## Keuringsverslag van een elektrische laagspanning- en zeer lage spanningsinstallatie

NIET CONFORM

Datum keuring: 22/02/2024

Straatnaam	Groot-Bijgaardenstraat
Huisnummer	296
Busnummer	1
Postcode	1082
Gemeente	Sint-Agatha-Berchem
Land	België

Afbeelding schakel- en verdeelbord:

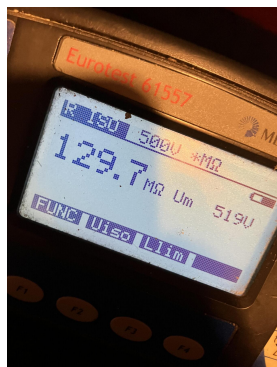
15.07 Deelbord dient vervangen te worden, de beschermingsgraad tegen rechthoekse aanraking is onvoldoende. (Boek 1 Onderafdeling 4.2.2.3.)

15.09 De genaakbare, naakte onder spanning staande delen zijn onvoldoende afgeschermd. (Boek 1 Afdeling 5.1.4. en 4.2.2.3.)

15.15 De toegankelijkheid van het schakelbord is te verbeteren. (Boek 1 Onderafdeling 5.3.5.1.C.)
